**Новые правила, касающиеся усовершенствованных
детских удерживающих систем**

Предложение по дополнению 2 к Правилам [129] (усовершенствованные детские удерживающие системы (УДУС))

Представлено экспертом от Франции*

Пункт 4.5, рисунок изменить следующим образом:

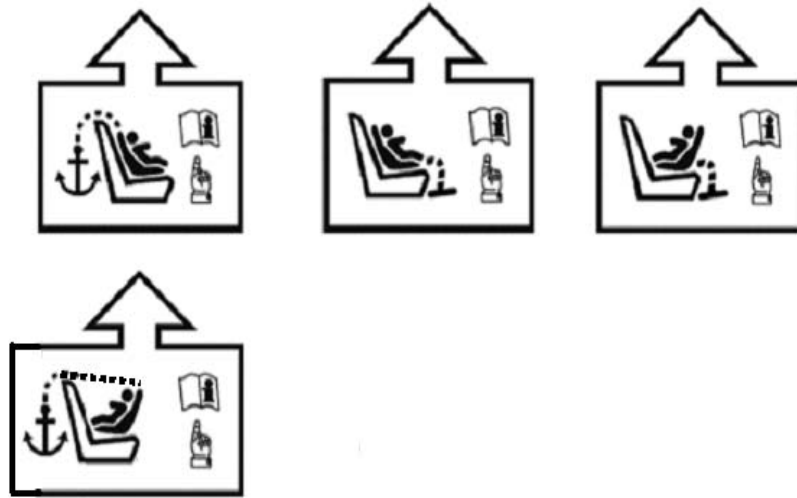
"4.5 На детских удерживающих системах...

Минимальный размер знака: 40 x 40 мм

Рис. 3

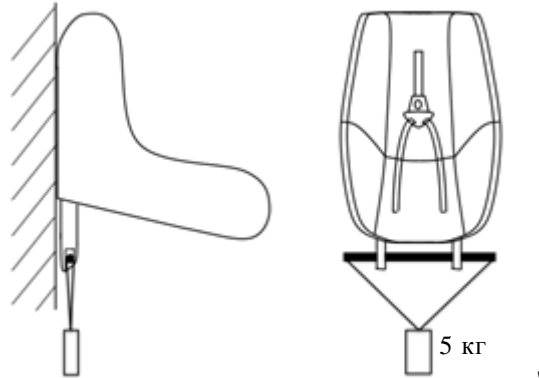
- 7.2.8 Сиденье в сборе или компонент, оснащенный креплениями ISOFIX (например, основание ISOFIX), если оно имеет открывающую кнопку, прочно прикрепляется к испытательному устройству таким образом, чтобы соединительные детали ISOFIX были выровнены по вертикали, как показано на рис. 3. К соединительным деталям ISOFIX прикрепляется стержень диаметром 6 мм и длиной 350 мм. К концам стержня прикрепляется груз массой 5 кг.**

Схемы знака официального утверждения

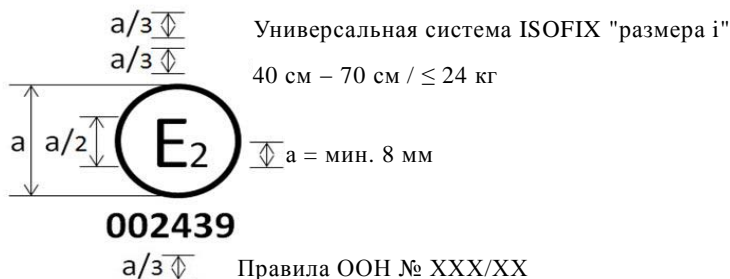
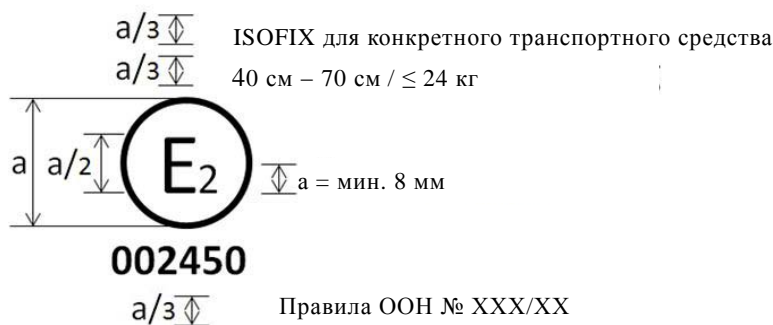
Детская удерживающая система, на которой проставлен вышеуказанный знак официального утверждения, представляет собой устройство, которое можно устанавливать **на месте для сиденья** любого транспортного средства, совместимого с ДУС размера i, и использовать в размерном диапазоне 40–70 см с пределом по массе в 24 кг; она официально утверждена во Франции (E2) под номером ~~00xxx~~ **002439**. Номер официального утверждения указывает, что официальное утверждение было предоставлено в соответствии с требованиями Правил, касающимися официального утверждения усовершенствованных детских удерживающих систем, используемых на борту автотранспортных средств, с внесенными в них поправками серии 00. **Кроме того, на знаке официального утверждения должно быть указано название Правил, а после него – серия поправок, в соответствии с которыми было предоставлено официальное утверждение.**

Детская удерживающая система, на которой проставлен вышеуказанный знак официального утверждения, представляет собой устройство, которое нельзя устанавливать на каждом транспортном средстве и использовать в размерном диапазоне 40–70 см с пределом по массе в 24 кг; она официально утверждена во Франции (E2) под номером 002450. Номер официального утверждения указывает, что официальное утверждение было предоставлено в соответствии с требованиями Правил, касающимися официального утверждения детских удерживающих систем ISOFIX для конкретного транспортного средства, используемых на борту автотранспортных средств, с внесенными в них поправками серии 00. **Кроме того, на знаке официального утверждения должно быть ука-**

зано название Правил, а после него – серия поправок, в соответствии с которыми было предоставлено официальное утверждение.

"Рис. 1

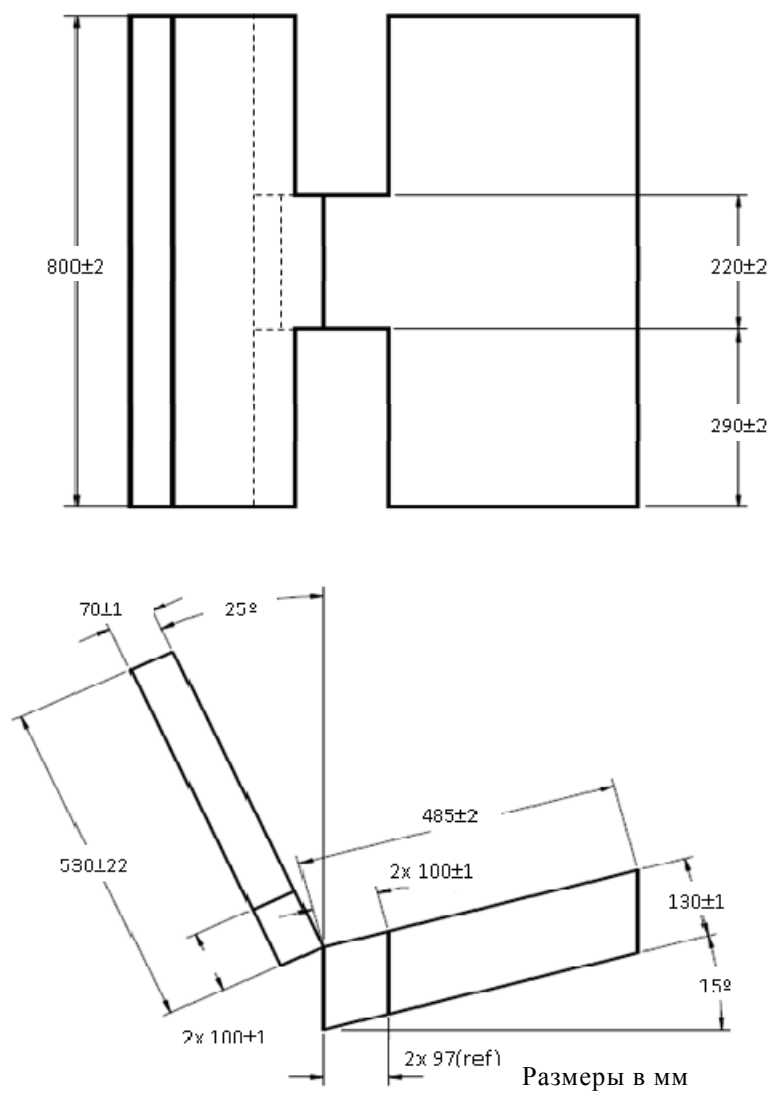
Рис. 1 и 2 изменить следующим образом:

"Рис. 3

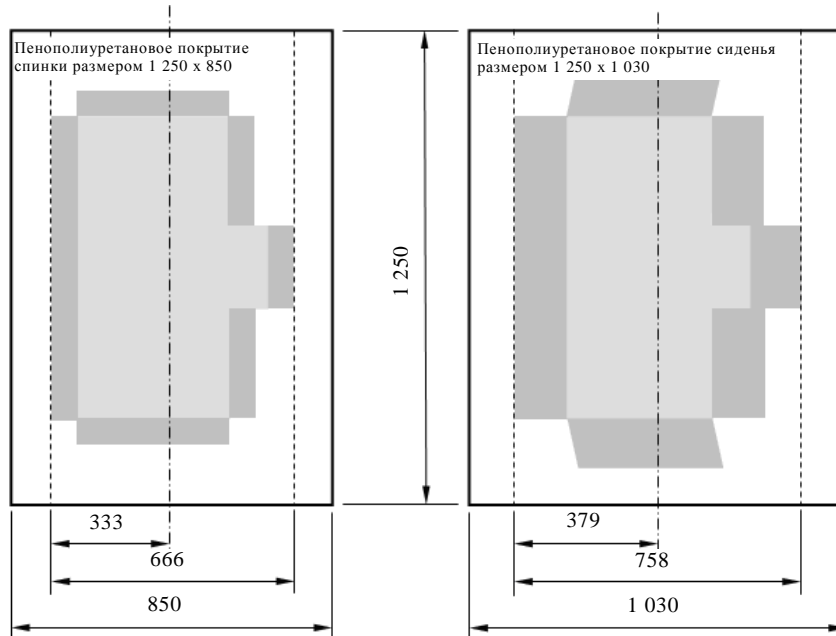
Рис. 4 (прежний), изменить нумерацию на рис. 3 и внести следующие поправки:

Оценочные объемы пространства для установки опоры размера i и ступни опоры

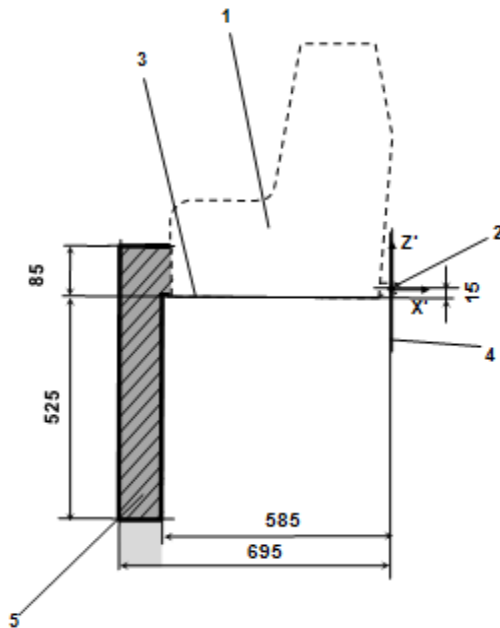
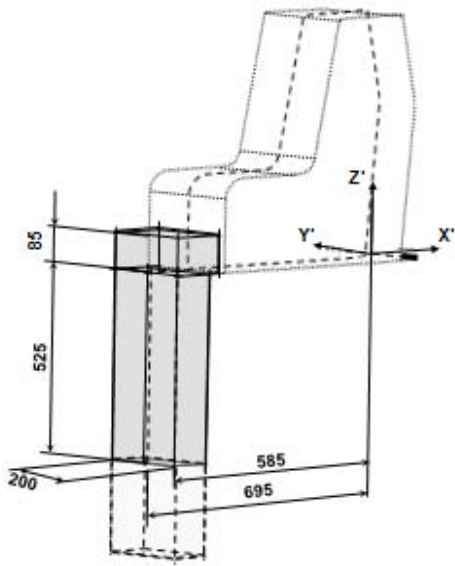
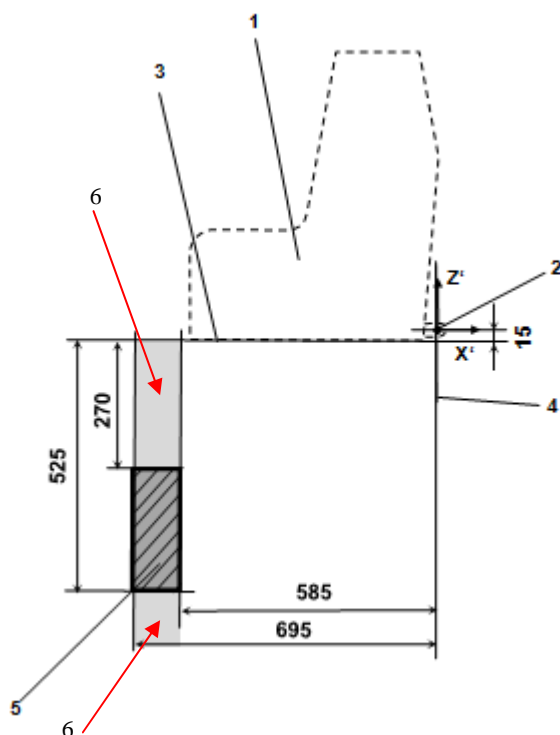
Допускается возможность регулировки опоры по высоте в направлении Z' с превышением установленных пределов (**как показано на рис. 3 (обозначение б) приложения 19**) при условии, что никакая часть не выходит за границы лимитирующих плоскостей в направлениях X' и Y' .

Приложение 19 изменить следующим образом:

**Устройство приложения нагрузки I
 (для использования с манекенами Q0, Q1, Q1.5)**

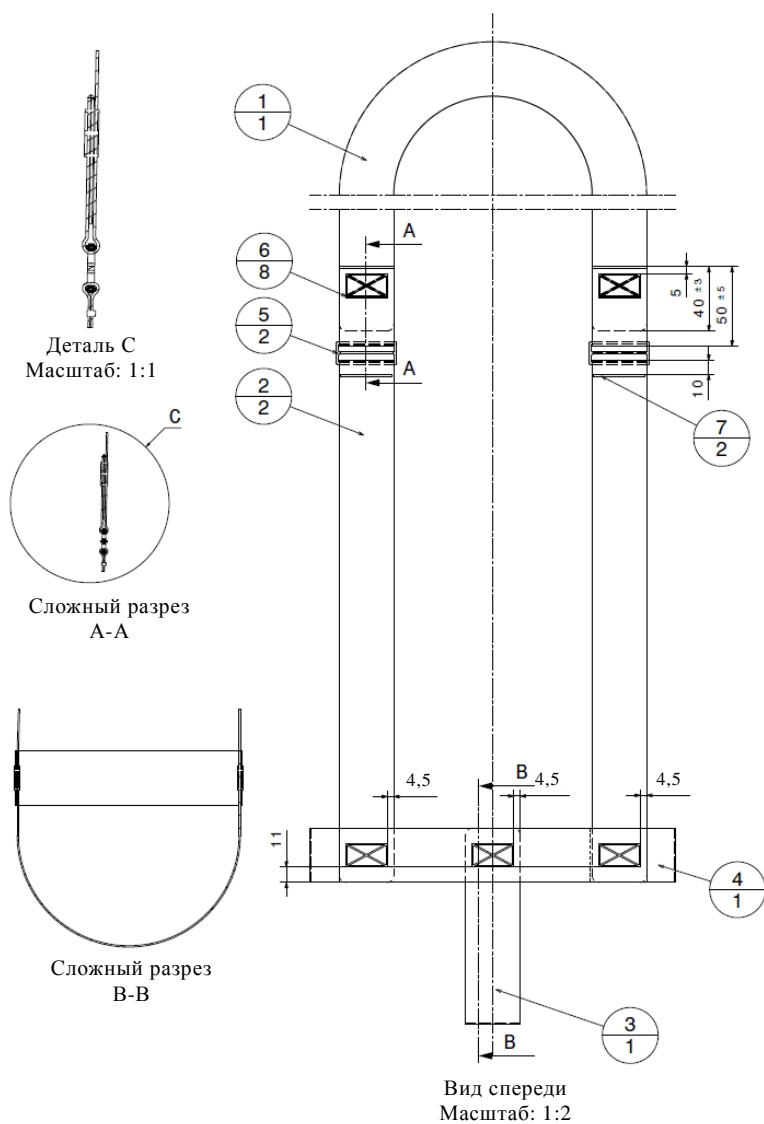
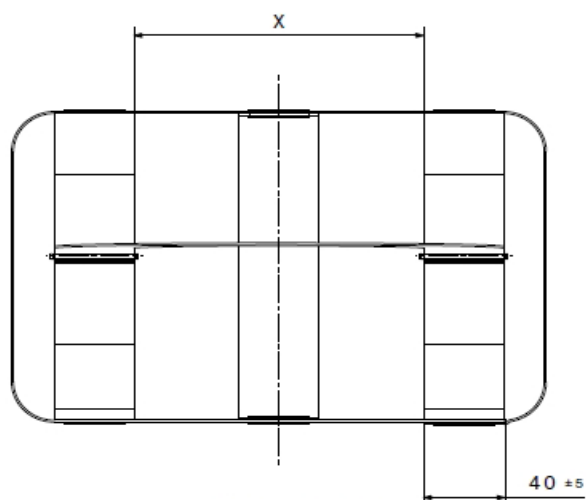
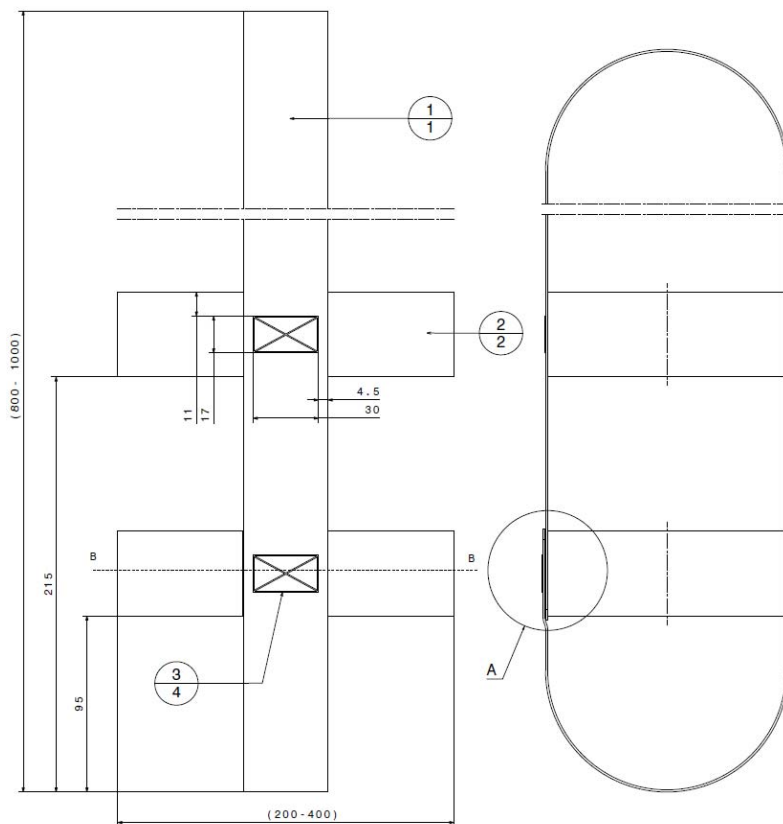
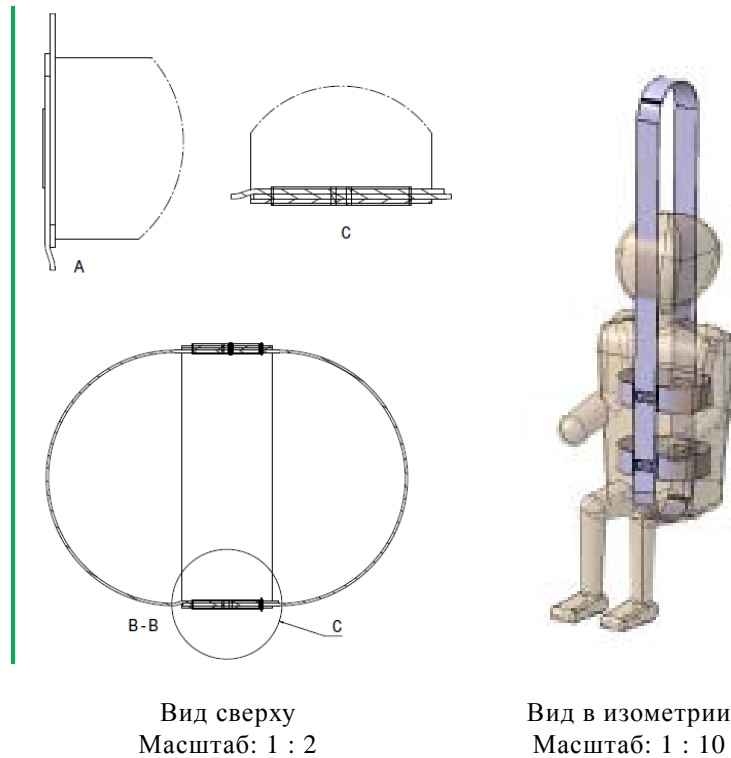
- "7.1.2.1 Манекен оснащается устройством приложения нагрузки, как описано в приложении 21, и помещается в удерживающую систему в соответствии с настоящими Правилами и с учетом инструкций изготовителя со стандартным провесом, как это предписано в пункте 7.1.3.5; данное требование применяется ко всем системам идентичным образом".

- "7.1.2.3 В этом статическом перевернутом положении вертикально вниз в плоскости, перпендикулярной оси вращения, прилагается нагрузка, которая в четыре раза превышает массу манекена, в дополнение к использованию устройства приложения нагрузки, описанного в приложении 21. Нагрузка прилагается постепенно, контролируемым образом со скоростью, не превышающей ускорения свободного падения или 400 мм/мин. Предписанная максимальная нагрузка сохраняется в течение 30 -0/+5 секунд.
- 7.1.2.4 Нагрузка снимается со скоростью не более 400 мм/мин и производится измерение смещения.
- 7.1.2.5 Все сиденье поворачивается на 180° и возвращается в исходное положение".

Включить новое приложение 21 следующего содержания:
